Avis délibéré de l'Autorité environnementale sur l'aménagement du pont à la Charité-sur- Loire (58)

n°Ae : 2015-46

Figure 3 : carte IGN des alentours de la Charité-sur-Loire avec le réseau routier et la localisation des ponts de Fourchambault et de Pouilly-sur-Loire (source : géoportail)

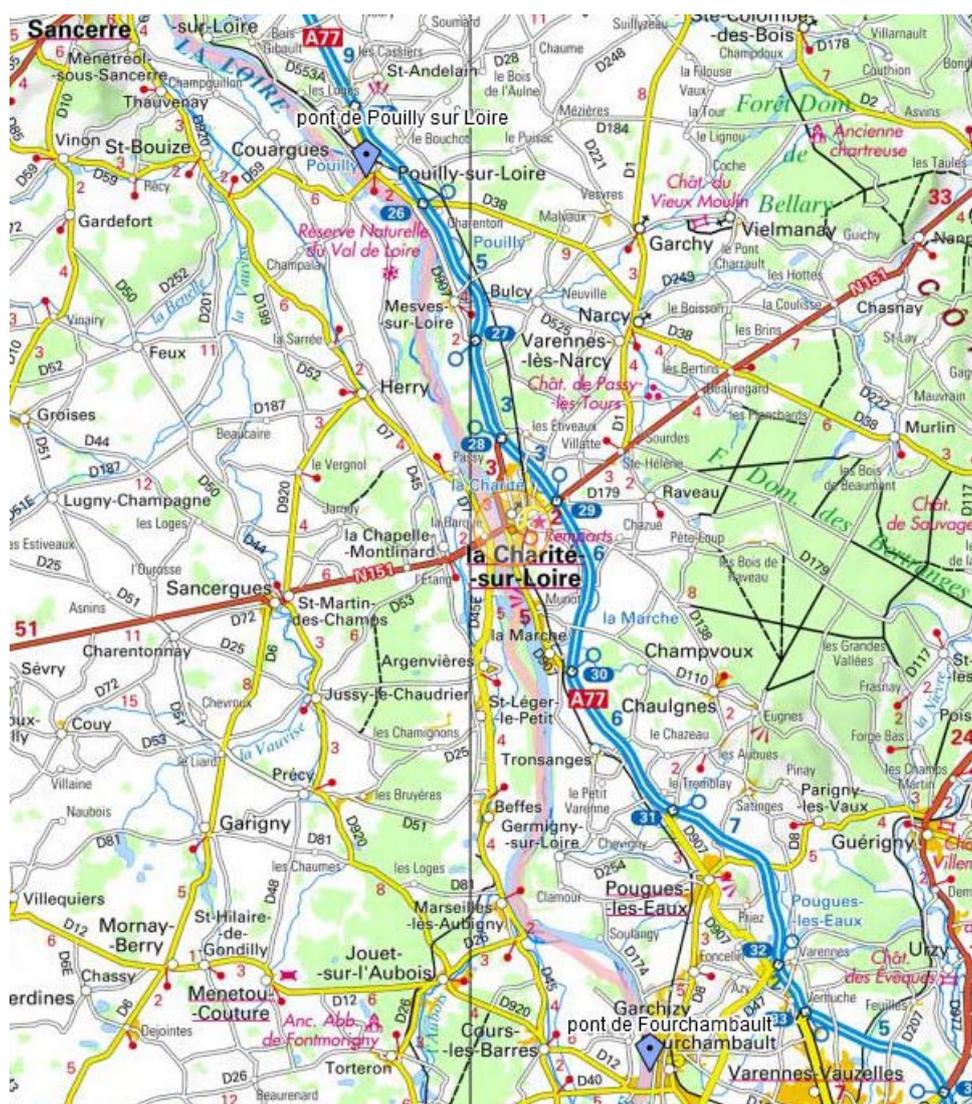
L'Ae recommande d'intégrer à l'étude d'impact une carte mettant en évidence les grands axes de circulation et les ponts franchissant la Loire les plus proches de la Charité-sur-Loire.
